**AVIS RELATIF À LA PROTECTION
CONTRE LES EVENTUELS EFFETS NOCIFS ET NUISANCES
PROVOQUÉS PAR LES RAYONNEMENTS NON IONISANTS
GÉNÉRÉS PAR DES ANTENNES ÉMETTRICES STATIONNAIRES**

Commune : CHARLEROI - Exploitant : PROXIMUS

Référence exploitant : 71AMM_01

Rapport n° 3468 / 2023

Figure 1 : Vue en plan des lieux de séjour et des points de contrôle

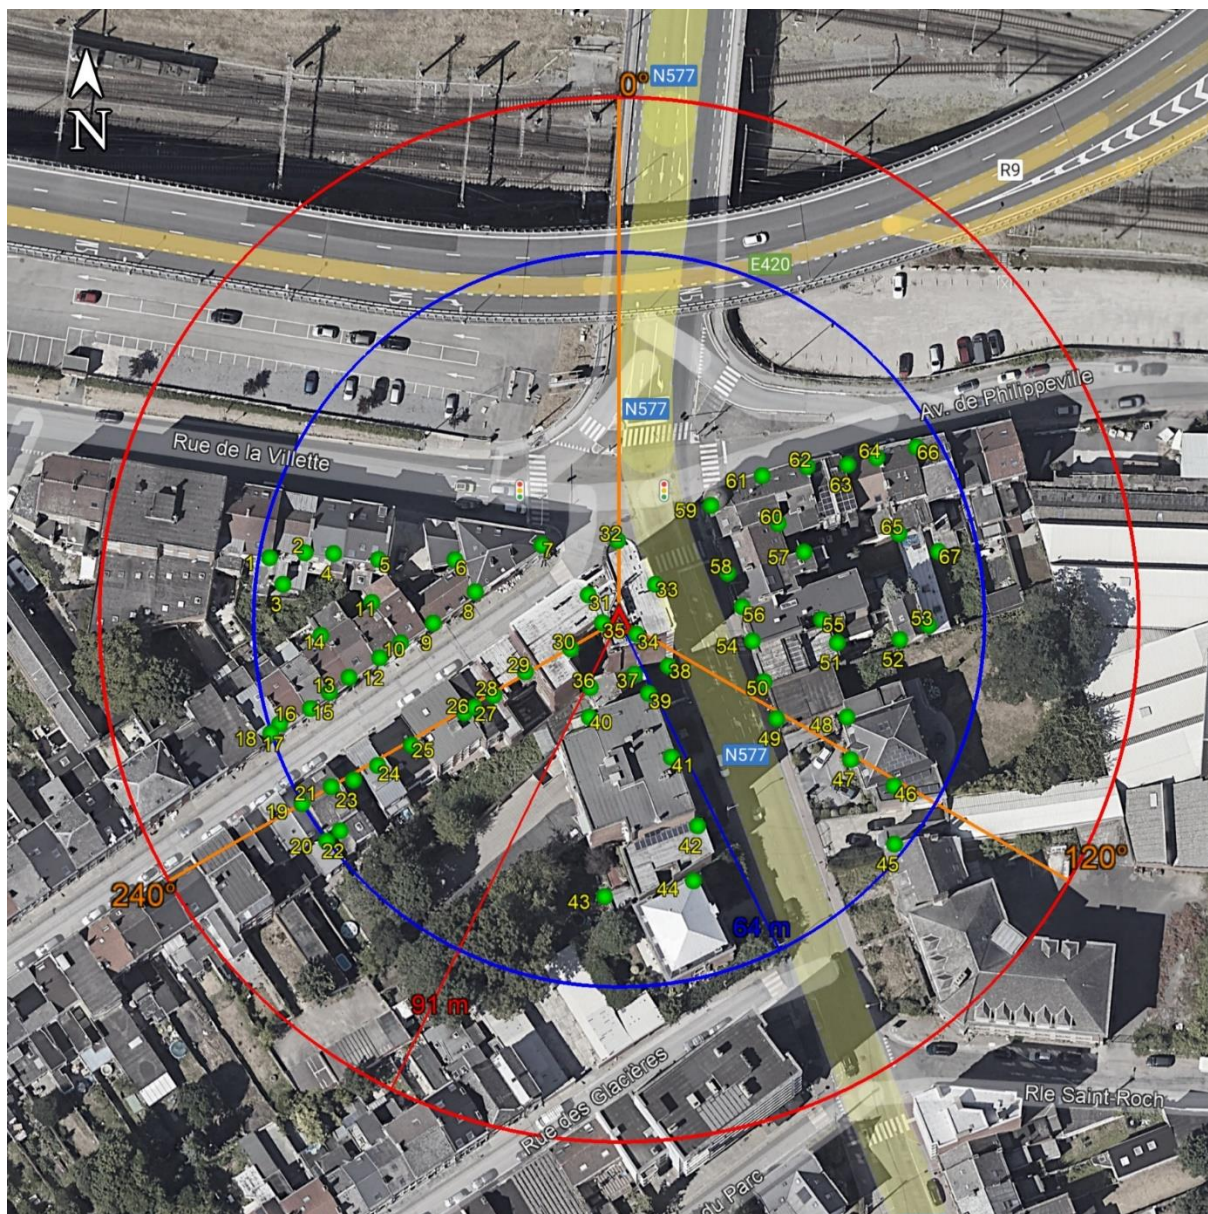
N° point de contrôle	LS	Atténuation (dB)	Indice d'exposition relatif à la limite par installation IE_i
32	LS29	10,0	0,263
33	LS29	10,0	0,110
26	LS26	3,0	0,083
27	LS27	3,0	0,059
39	LS39	3,0	0,058
50	LS50	3,0	0,053
41	LS39	3,0	0,053
49	LS49	3,0	0,052
48	LS46	3,0	0,049
54	LS54	3,0	0,048
25	LS25	3,0	0,048
45	LS45	3,0	0,048
40	LS39	3,0	0,045
56	LS56	3,0	0,044
30	LS29	10,0	0,044
55	LS54	3,0	0,041
47	LS46	3,0	0,041
10	LS10	3,0	0,038
51	LS50	3,0	0,038
19	LS19	3,0	0,037
24	LS23	3,0	0,035
17	LS17	3,0	0,034
12	LS12	3,0	0,034
21	LS21	3,0	0,032
16	LS16	3,0	0,029
13	LS13	3,0	0,028
46	LS46	3,0	0,028
23	LS23	3,0	0,028
59	LS59	3,0	0,028
15	LS15	3,0	0,027
9	LS9	3,0	0,027
18	LS18	3,0	0,024
52	LS52	3,0	0,023
42	LS42	3,0	0,023
7	LS6	3,0	0,023

En ce qui concerne les antennes de l'installation mentionnées dans le tableau 1, la distance maximale à laquelle la limite pourrait être atteinte, à l'extérieur, est égale à 91,2 m. S'il n'y a pas de LS à une distance inférieure, les antennes respectent forcément la limite d'immission.

Dans le cas des LS situés à l'intérieur des bâtiments, une atténuation d'obstacle est prise en compte et il en résulte que la distance maximale à laquelle la limite pourrait être atteinte se réduit à 64,5 m.

Les résultats de l'évaluation décrite au paragraphe 4 indiquent que les antennes émettrices stationnaires de l'installation faisant l'objet du présent avis ne produisent pas, dans un lieu de séjour, un rayonnement électromagnétique maximum supérieur aux limites fixées à l'article 4 du décret.

En conclusion, les antennes émettrices stationnaires faisant partie de l'installation référencée dans le paragraphe 2 et dont les caractéristiques techniques sont résumées dans le tableau 1 **respectent les limites d'immission** fixées à l'article 4 du décret du 8 décembre 2022 (M.B. du 16.12.2022) modifiant le décret du 3 avril 2009 relatif à la protection contre les éventuels effets nocifs et nuisances provoqués par les rayonnements non ionisants générés par des antennes émettrices stationnaires.

Figure 2 : Vue en plan des installations d'antennes dans un rayon de 300 mètres autour de l'installation faisant l'objet de la demande d'avis

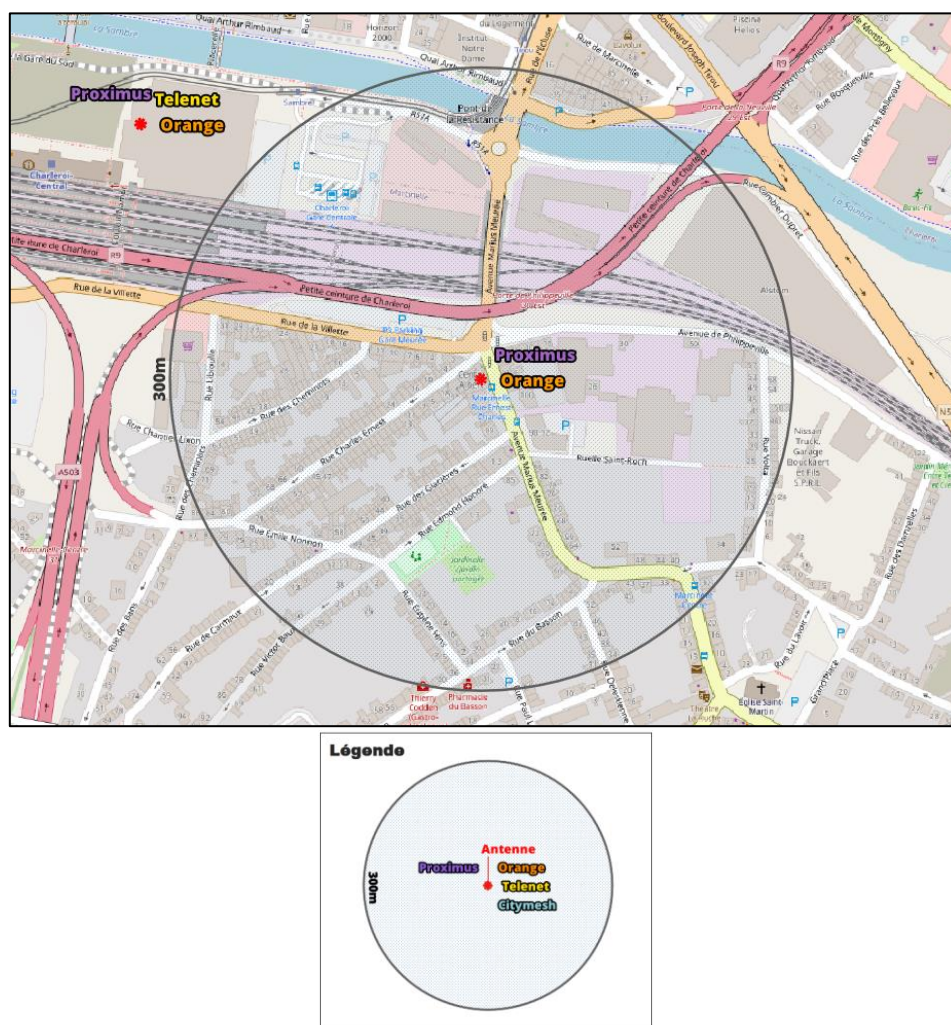
Compte tenu du nombre d'installations localisées dans la figure 2, il apparaît que l'intensité du rayonnement électromagnétique généré, dans les lieux de séjour situés à proximité de l'installation référencée dans le paragraphe 2, par l'ensemble des antennes émettrices stationnaires de l'ensemble des exploitants du même site d'antennes émettrices stationnaires respecte la limite fixée à l'article 4, § 2 du décret.
